引用規格の正誤表の技術評価に係る関係規則の解釈等の整備及びこれらに対する意見募集の結果について

令和 2 年 1 月 1 5 日
原 子 力 規 制 庁

日本機械学会 設計・建設規格 (JSME S NC1) 正誤表 (令和元年 7 月 12 日付け) 等及び日本電気協会 原子炉格納容器の漏えい率試験規程 (JEAC4203-2008) 正誤表 (平成 28 年 12 月 13 日付け) 等に関する技術評価書 (案) に関する御意見及び御意見に対する考え方

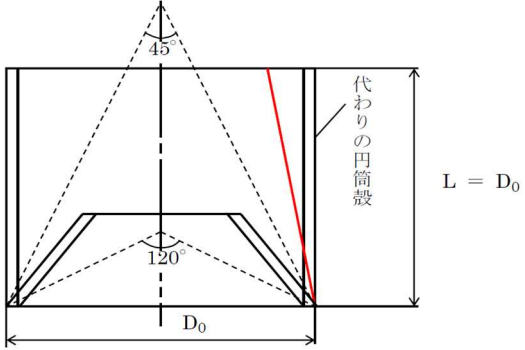
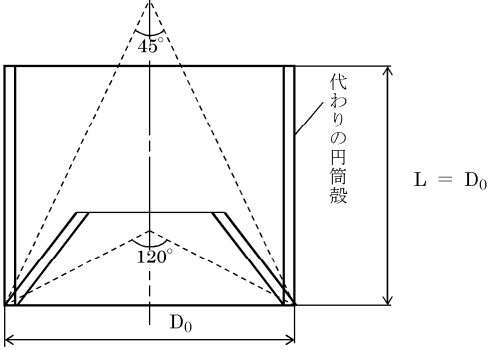
注 8 : 図 PMB-3310-1 の寸法 A は、図 PMB-3310-2 のようにボリュートが始まる点とポンプ中心を結ぶ線上で採る（寸法 A の値が最大となる位置）方が適切ではないか。

No.	ページ 番号	規格番号	誤	正	区分	備考
第6章 ポンプ						
1	I-解説 6-8	解説 PMB-3310	<p>.....</p> <p>なお、図 PMB-3310-1から<u>の</u>図 PMB-3310-3は代表例であるが、将来ここで規定した以外のケーシングを採用する場合は、これらの例を参照してA寸法を定め、式PMB-1で必要最小厚さを求める必要がある。</p>	<p>.....</p> <p>なお、図 PMB-3310-1から図 PMB-3310-3は代表例であるが、将来ここで規定した以外のケーシングを採用する場合は、これらの例を参照してA寸法を定め、式PMB-1で必要最小厚さを求める必要がある。</p>	④ 注8	2001年 版以降

No.	ページ 番号	規格番号	誤	正	区分	備考
解説 第4章 PVE						
1	I-解説 4-113	解説図 PVE-3230-2	 <p>解説図 PVE-3230-2 22.5度 <math>\alpha</math> <math>< 60</math>度の場合</p>	 <p>解説図 PVE-3230-2 22.5度 <math>\alpha</math> <math>< 60</math>度の場合</p>	④ 注9	2001年 版以降

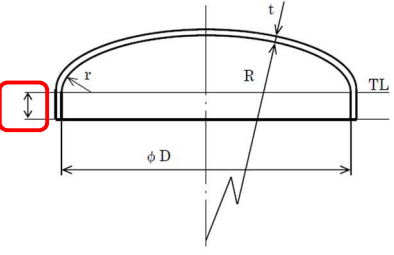
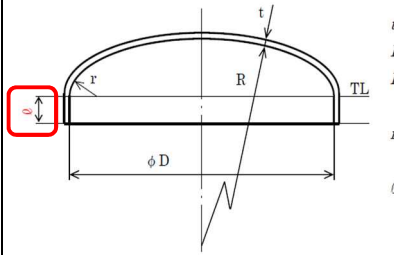
注 9 : No.1 の「解説図 PVE-3230-2 $22.5^\circ < \alpha < 60^\circ$ の場合」は「解説図 PVE-3230-2 $22.5^\circ < \alpha \leq 60^\circ$ の場合」と読み替え、円すい胴の形状は大径端側の内径が「代わりの円筒殻」の外径 D_o と等しい図とするのが適切ではないか。

No.	ページ番号	規格番号	誤	正	区分	備考
第5章 管						
1	I-5-152	図 PPD-4010-6	 <p>(注) tは、管の厚さ (mmを単位とする)</p>	 <p>(注) tは、管またはネックリングの厚さ (mmを単位とする)</p>	① 注11	2010年 追補版 以降

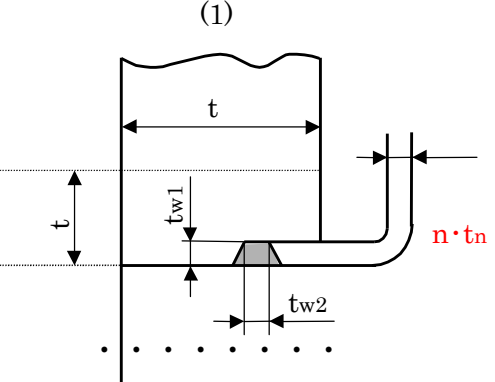
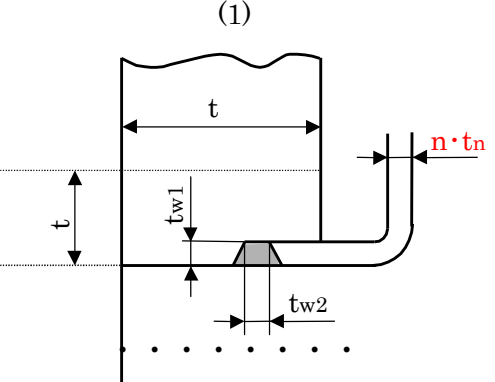
注 12 : 図 PPD-4010-6(1)は管又はネックリングにベローを取り付ける溶接部の形状と寸法を規定したものであり、管又はネックリングの形状・大きさを規定したものではない。

No.	頁	条項番号	誤	正	区分	備考
			附属書 E	破壊靱性評価方法		
3	附 E-8	附属書図 E-5000-1 初期プランの破壊靱性評価フロー	(次頁に添付)	(次頁に添付)	③	誤記訂正 変更箇所は、赤字で記入

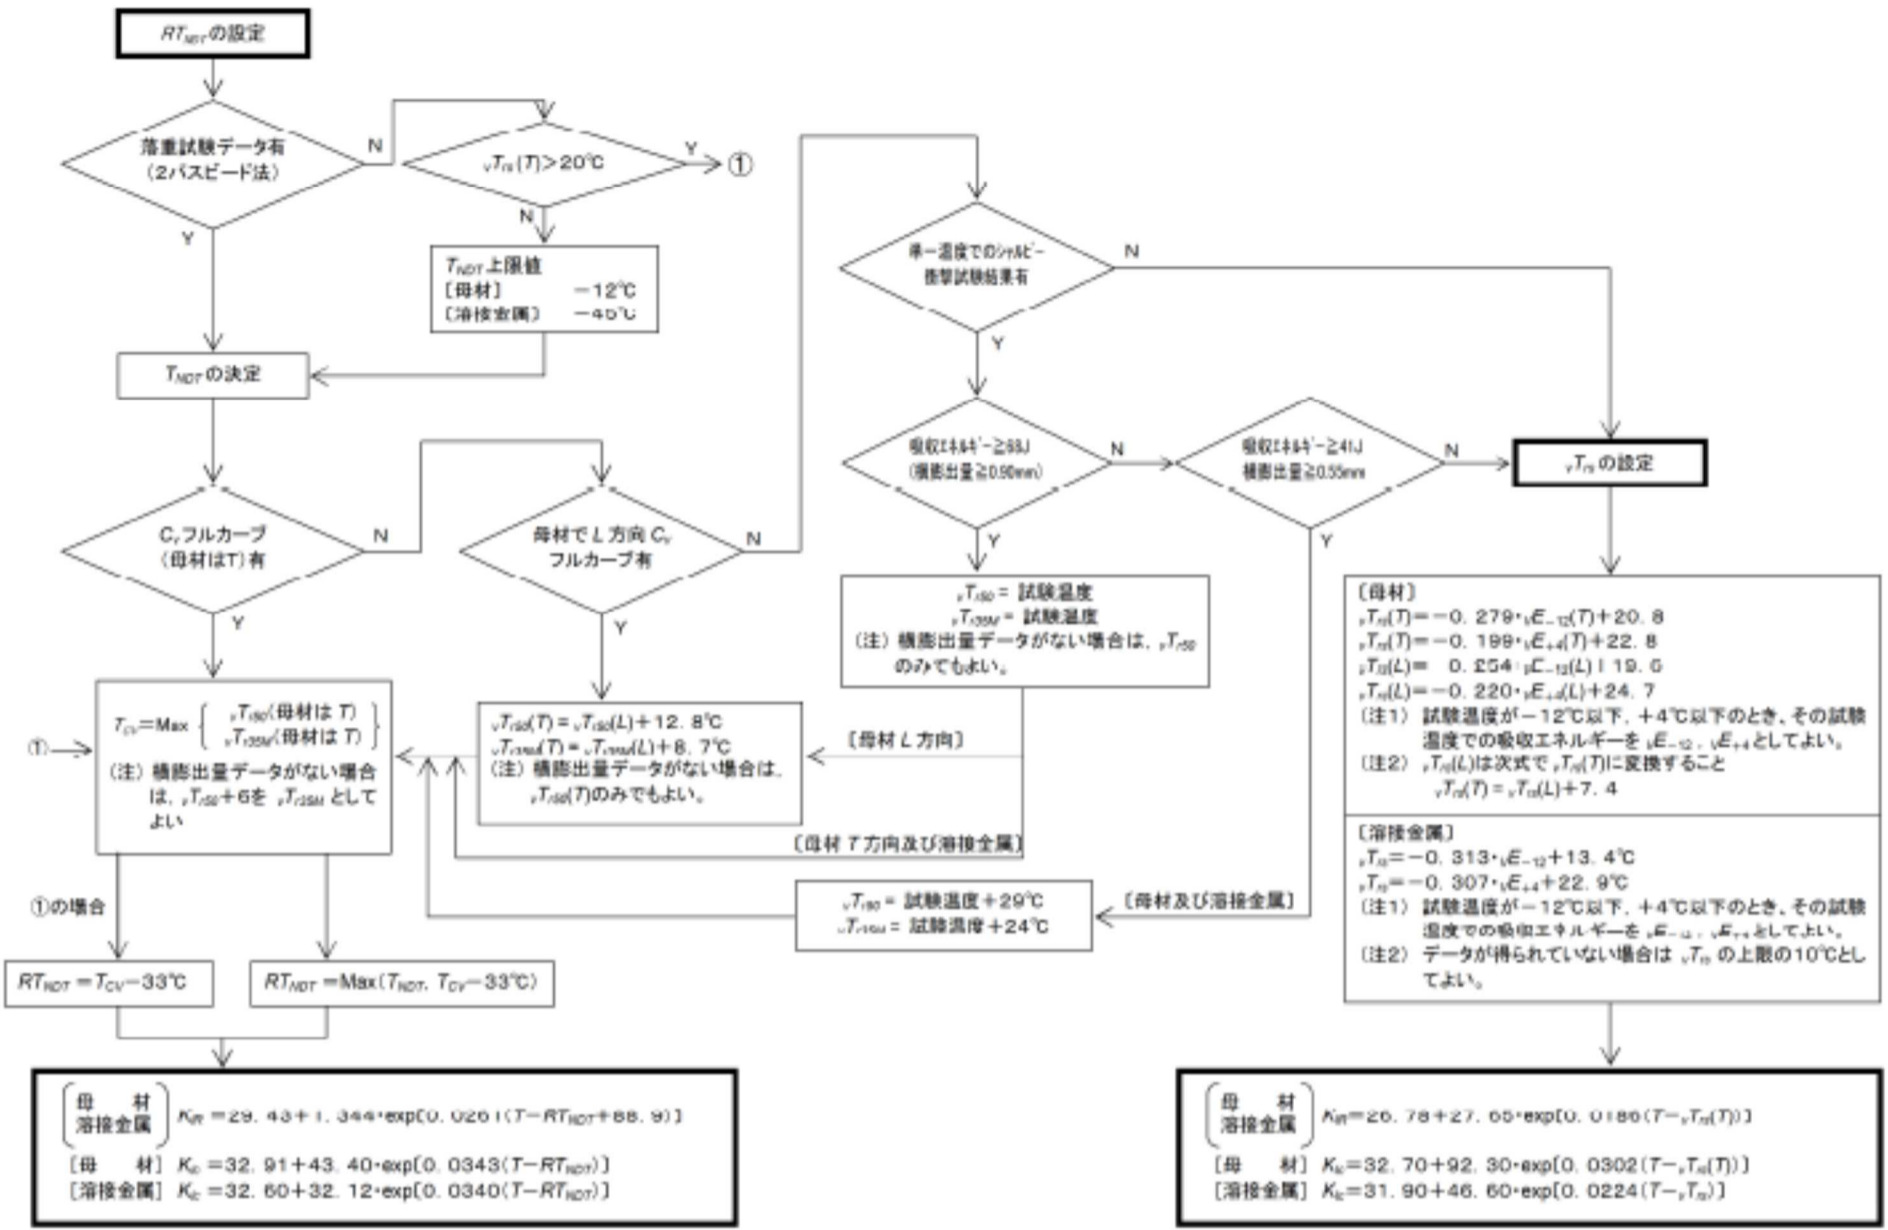
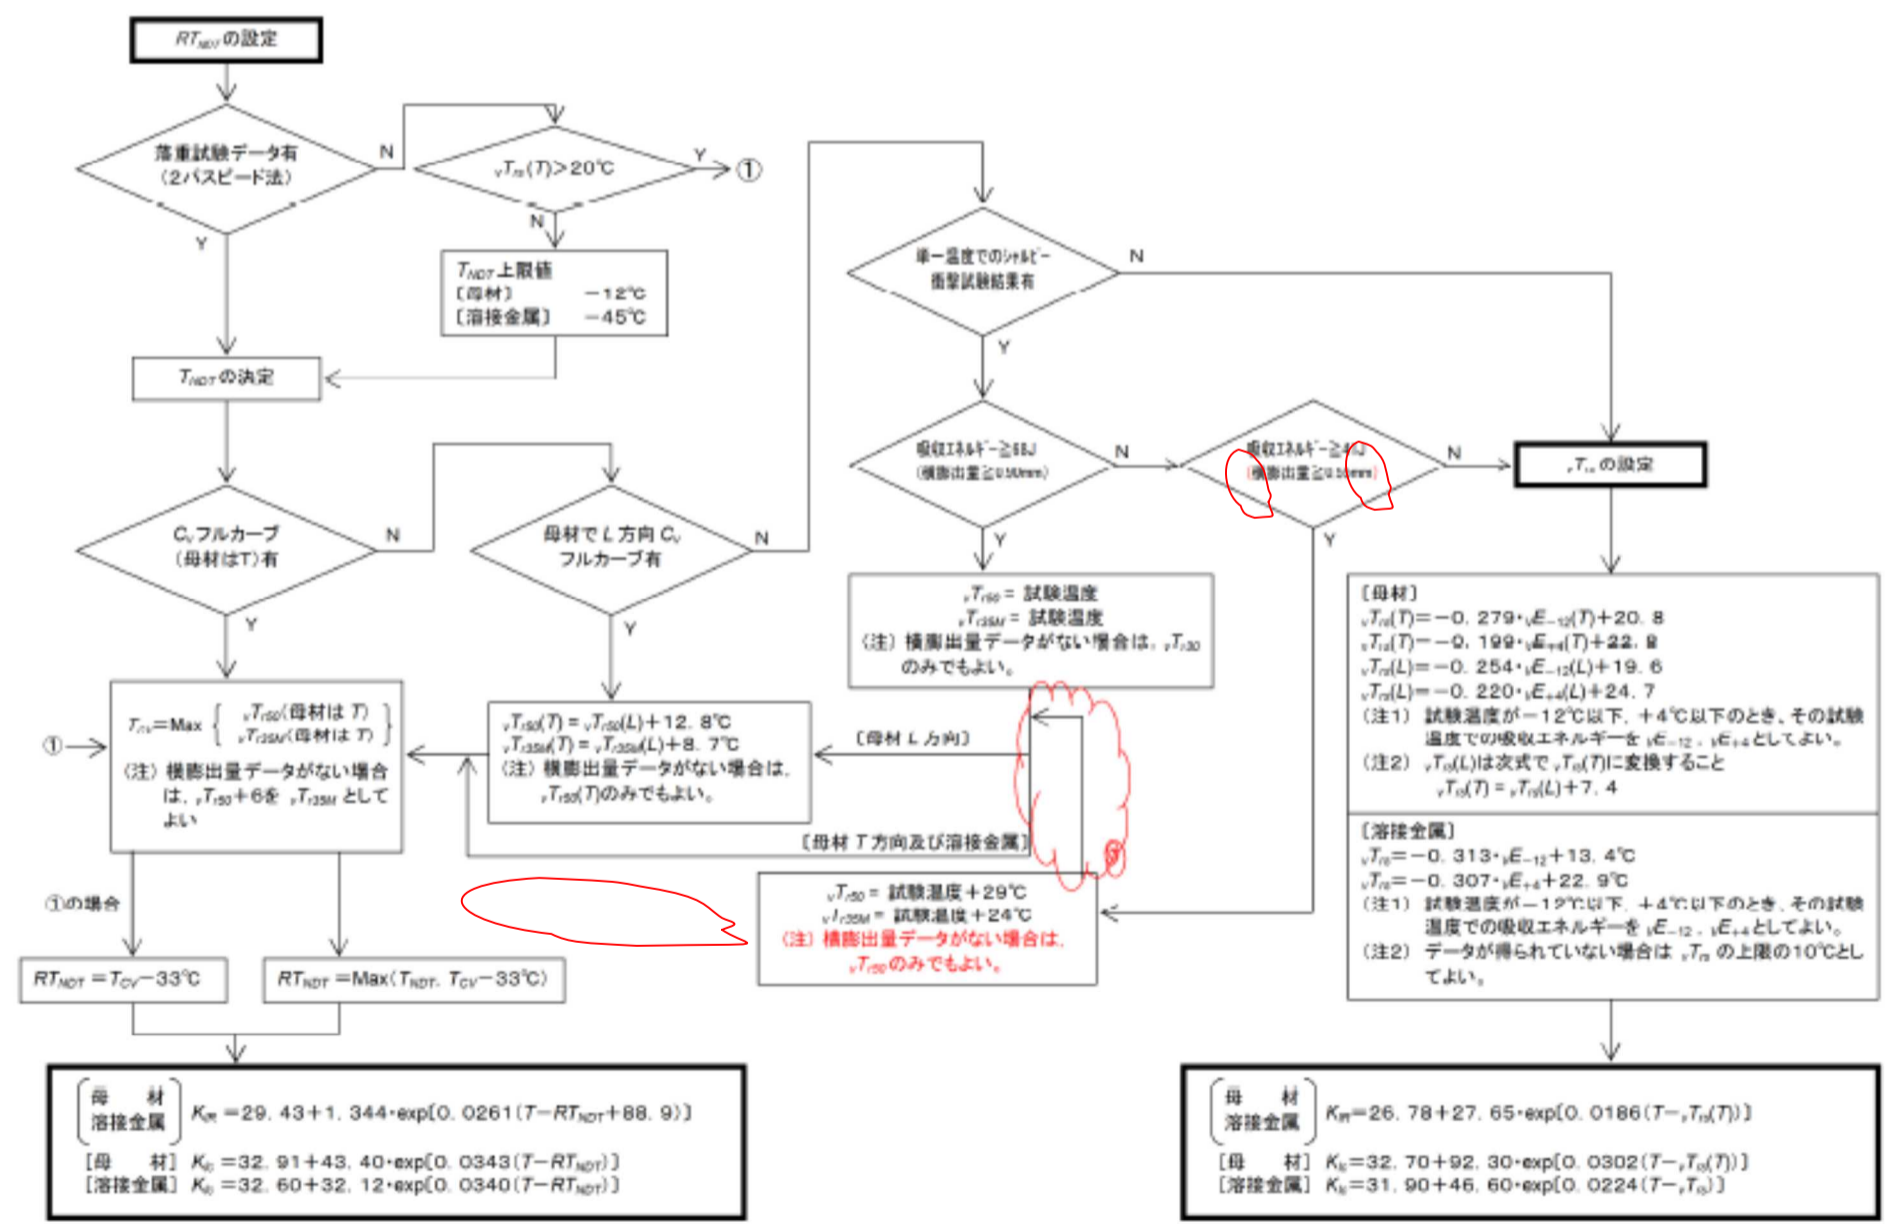
- ① 初期プラントの破壊靱性評価フローにおいて、シャルピー遷移曲線がない場合の母材の L 方向から T 方向への変換に関して、附属書図 E-5000-1 の中央右側の判断フロー「吸収エネルギー \geq 41J、横膨出量 \geq 0.55mm」について「吸収エネルギー \geq 41J（横膨出量 \geq 0.55mm）」に修正
- ② 上記①の判断の結果が「Y」の場合の処理フロー「 $v_{T_{r50}}^5 = \text{試験温度} + 29^\circ\text{C}$ 、 $v_{T_{r35M}}^6 = \text{試験温度} + 24^\circ\text{C}$ 」に「(注)横膨出量データがない場合は、 $v_{T_{r50}}$ のみでもよい。」を追加
- ③ 上記②の行き先を処理フロー「 $v_{T_{r50}}(T) = v_{T_{r50}}(L) + 12.8^\circ\text{C}$ 、 $v_{T_{r35M}}(T) = v_{T_{r35M}}(L) + 8.7^\circ\text{C}$ 、(注)横膨出量データがない場合は、 $v_{T_{r50}}(T)$ のみでもよい。」の後にしていたものから同フローの前に変更

- ① 附属書図 E-5000-1 は「E-5000 初期プラントの破壊靱性評価方法」の規定内容を図示化したものである。規定本文は「吸収エネルギー及び横膨出量」であるが、固定本文には横膨出量が得られていない場合もあるため () としたものであり、訂正は妥当と判断する。
- ② 規格本文は、横膨出量が得られていない場合は $v_{T_{r50}}$ より得られる $v_{T_{r35M}}$ を適用してもよいとされている。規定内容に合わせて注を加えたものであり、訂正は妥当と判断する。
- ③ 規定本文は、シャルピー遷移曲線がある場合の規定において、母材の L 方向のシャルピー遷移曲線しかない場合に用いる式として(11)式及び(12)式が規定されている。シャルピー遷移曲線がない場合にも、母材の L 方向から T 方向への変換は(11)式及び(12)式を用いることとされている。処理フローの行き先変更は、この規定内容に合わせて記載を適正化したものであり、訂正は妥当と判断する。
